5-1 内閣府の最大クラスの津波の波源モデル

5-4 内閣府の最大クラスモデルの位置づけの再整理 No.4コメント回答（内閣府の最大クラスモデルの位置づけの再整理）

5-5 内閣府の最大クラスモデルに対する不確かさの考慮 コメント回答まとめ

No.1コメント（内閣府の最大クラスモデルに対する不確かさの考慮について）

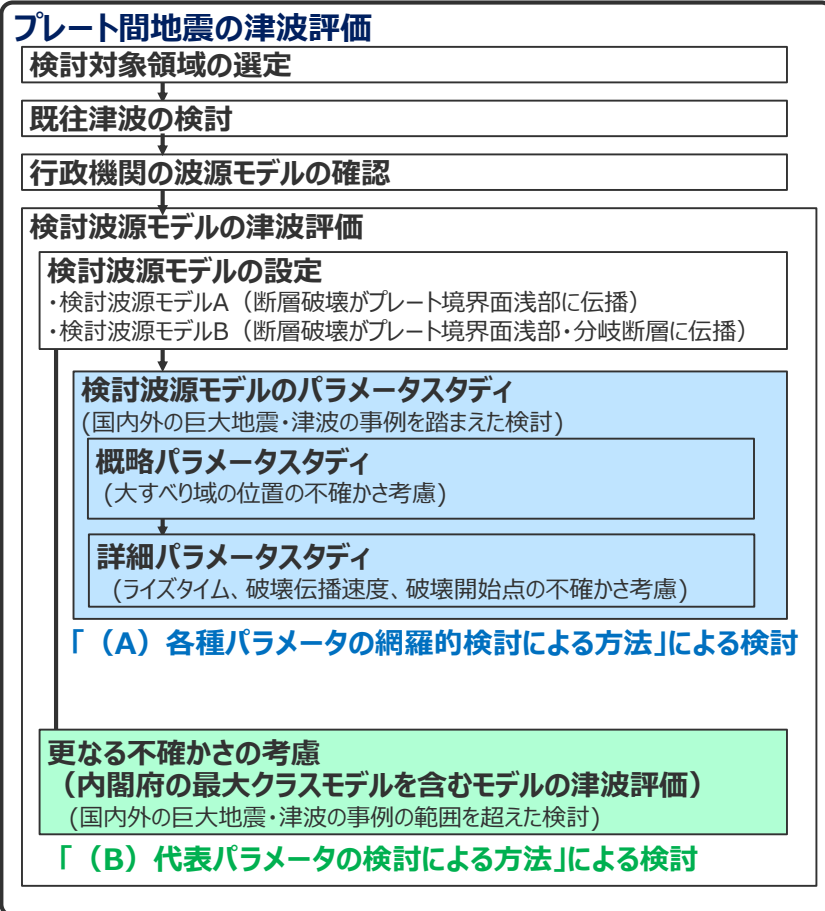
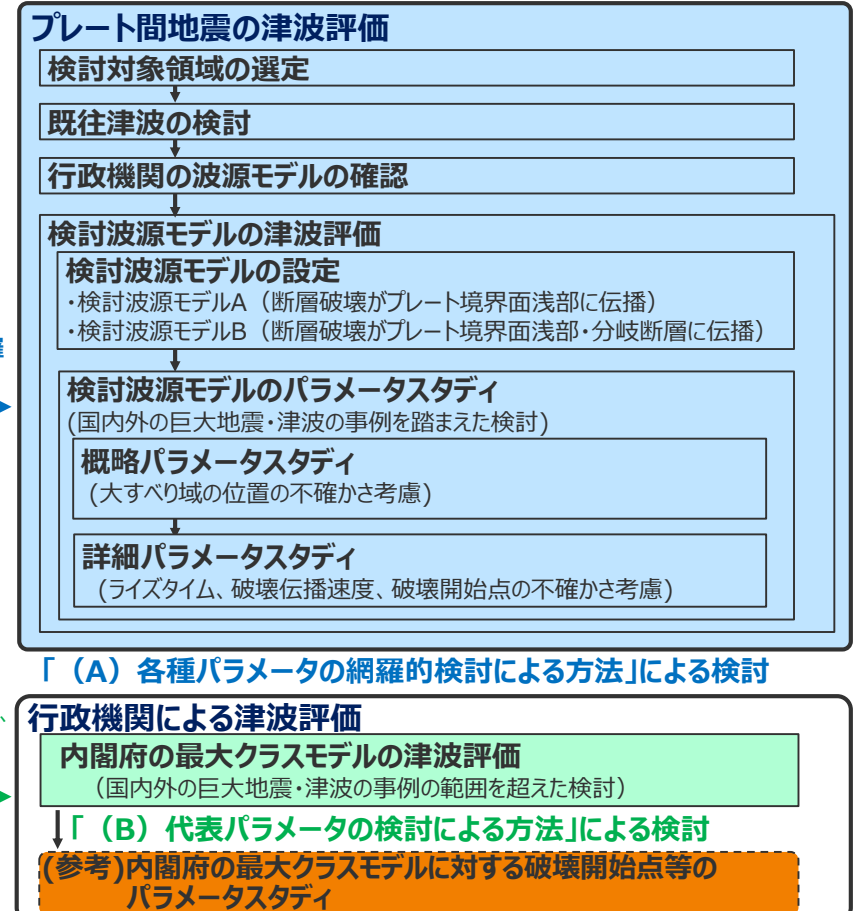
- ライズタイムの設定に関するコメント回答として、国内外の巨大地震・津波の事例等の科学的知見を調査した結果に基づき、プレート間地震の津波評価を以下のように変更することを説明した。
- ・プレート間地震の津波評価に関し、検討波源モデルのパラメータスタディにおいて、不確かさの考慮として、巨大地震・津波のライズタイムの推定事例に基づくライズタイム150s～300sに加えて、Mw8クラスのその他の地震の津波インバージョンの検討結果に基づき保守的にライズタイム120sを追加する。
- ・上記パラメータスタディとは別に、「更なる不確かさの考慮」として、内閣府の検討もプレート間地震の津波評価に取り込み、ライズタイム60s等、敷地への影響の大きい検討波源モデルに対して国内外の巨大地震の発生事例の範囲を超えて一部のパラメータを考慮した「更なる不確かさ考慮モデル」を追加する。

- 上記整理結果を踏まえて、内閣府の最大クラスモデルの基準津波の策定への反映について検討した。
- その結果、第662回審査会合では、内閣府の最大クラスモデルを検討波源モデルに対する「更なる不確かさ考慮モデル」と位置づけて整理していたが、波源設定の考え方の違いを踏まえ、「更なる不確かさの考慮」という表現による整理は取り止め、**(B) 代表パラメータの検討による方法**※により検討された内閣府の最大クラスモデルは、**(A) 各種パラメータの網羅的検討による方法**※によって検討を行うプレート間地震の津波評価とは別に、行政機関による既往評価として基準津波の策定に反映するよう変更した。

(B) 代表パラメータの検討による方法により検討された内閣府の最大クラスモデルは、行政機関による既往評価として基準津波の策定に反映するよう変更

④ 基準津波の策定への反映

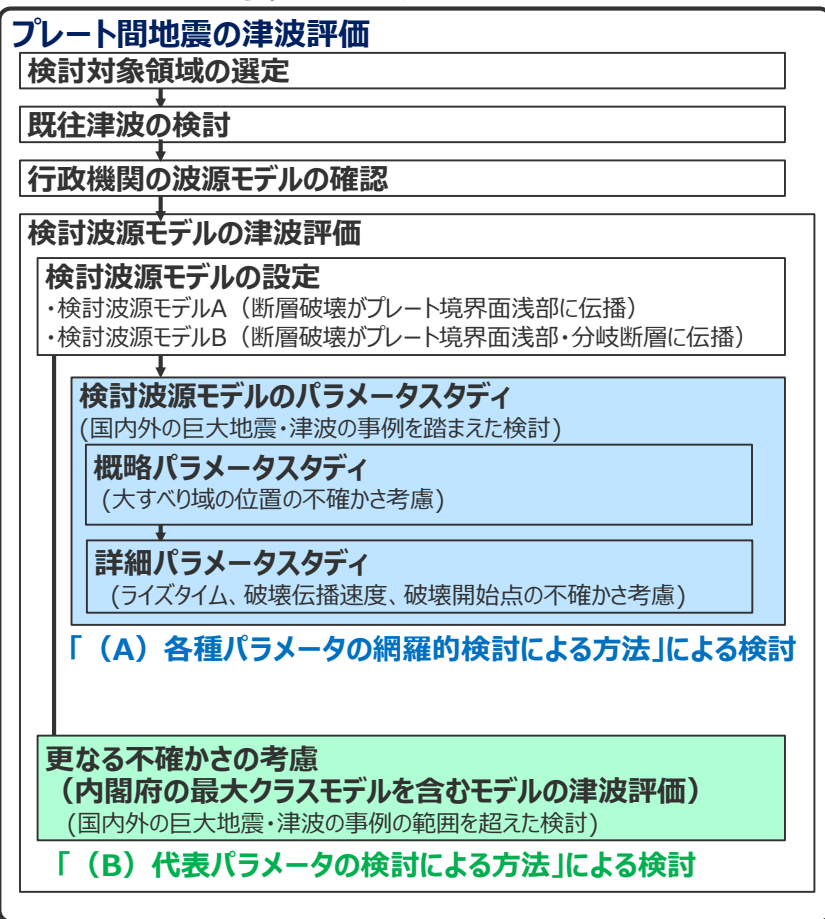
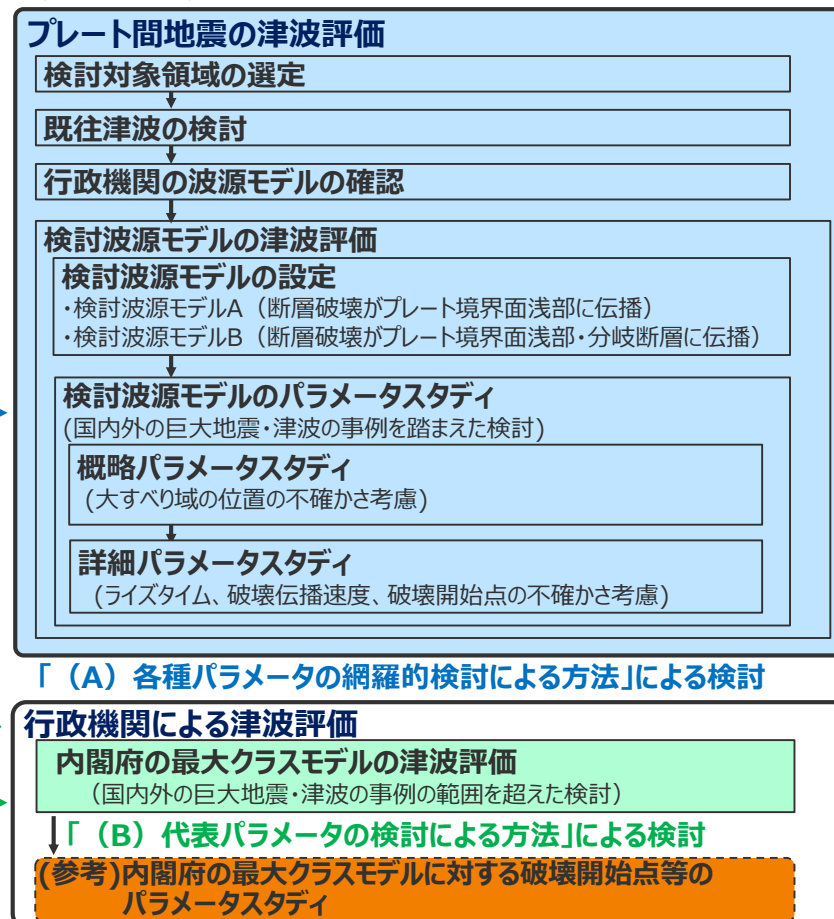
- 第662回審査会合では、プレート間地震の津波評価について、「検討波源モデルのパラメータスタディ」の他に、国内外の巨大地震の発生事例の範囲を超えて一部のパラメータを考慮した検討を「更なる不確かさ考慮」という表現で加え、内閣府の最大クラスモデルを含むモデルを「更なる不確かさの考慮モデル」として整理していた。
- 今回、波源設定の考え方に着目して内閣府の最大クラスモデルの位置づけを再整理した結果、**(A) 各種パラメータの網羅的検討による方法**により検討した「検討波源モデルのパラメータスタディ」と**(B) 代表パラメータの検討による方法**により検討した内閣府の最大クラスモデルとの波源設定の考え方の違いを踏まえ、「更なる不確かさの考慮」という表現による整理は取り止め、**(B) 代表パラメータの検討による方法**により検討された内閣府の最大クラスモデルは、**(A) 各種パラメータの網羅的検討による方法**によって検討を行うプレート間地震の津波評価と別に、行政機関による既往評価として基準津波の策定に反映するよう変更した。
- なお、第662回審査会合でのコメントを踏まえて、内閣府の最大クラスモデルに対して、仮に破壊開始点等のパラメータスタディを実施した場合の影響検討を参考として実施した。

(B) 代表パラメータの検討による方法により検討された内閣府の最大クラスモデルは、行政機関による既往評価として基準津波の策定に反映するよう変更

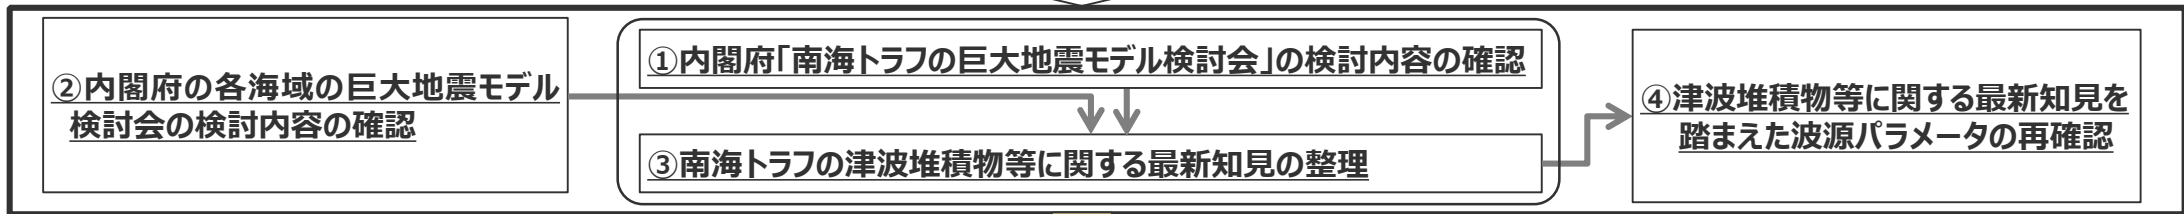
- 破壊開始点の不確かさは偶然的な不確かさであることから、**内閣府の最大クラスモデルに破壊開始点の不確かさが含まれていることの明確な根拠**を示せないのであれば、**内閣府の最大クラスモデルのすべり量(37m)とライズタイム(60s)の組合せに対して破壊開始点のパラメータスタディを実施すること。**
- プレート間地震のパラメータスタディにおいて考慮しているすべり量(37m)とライズタイム(120s)の組合せは過去の事例の範囲内の設定であり、**過去の事例が少なく自然現象に大きなばらつきがあること**を踏まえると、内閣府の最大クラスモデルのすべり量(37m)とライズタイム(60s)の組合せを考慮しない考え方は認められない。内閣府の最大クラスモデルを参考にして波源モデルを設定し、**その妥当性を内閣府の最大クラスモデルに依拠する**のであれば、**内閣府の最大クラスモデルのすべり量(37m)とライズタイム(60s)の組合せを、プレート間地震のパラメータスタディの中で考慮すること。**

- 第717回審査会合では、波源設定の考え方に着目して内閣府の最大クラスモデルの位置づけを再整理した結果、**(A) 各種パラメータの網羅的検討による方法**により検討した「検討波源モデルのパラメータスタディ」と**(B) 代表パラメータの検討による方法**により検討した内閣府の最大クラスモデルとの波源設定の考え方の違いを踏まえ、「更なる不確かさの考慮」という表現による整理は取り止め、**(B) 代表パラメータの検討による方法**により検討された内閣府の最大クラスモデルは、**(A) 各種パラメータの網羅的検討による方法**によって検討を行うプレート間地震の津波評価と別に、行政機関による既往評価として基準津波の策定に反映するよう変更した。
- 今回のコメント回答では、第717回審査会合から説明方針の変更はなく、①「**(B)代表パラメータの検討による方法**」により検討している内閣府の最大クラスモデルの津波評価に対して、破壊開始点のパラメータスタディを実施する必要はないこと、および、②「**(B)代表パラメータの検討による方法**」により検討された内閣府の最大クラスモデルを、「**(A) 各種パラメータの網羅的検討による方法**」で検討しているプレート間地震のパラメータスタディの中で考慮する必要はないことを回答した。
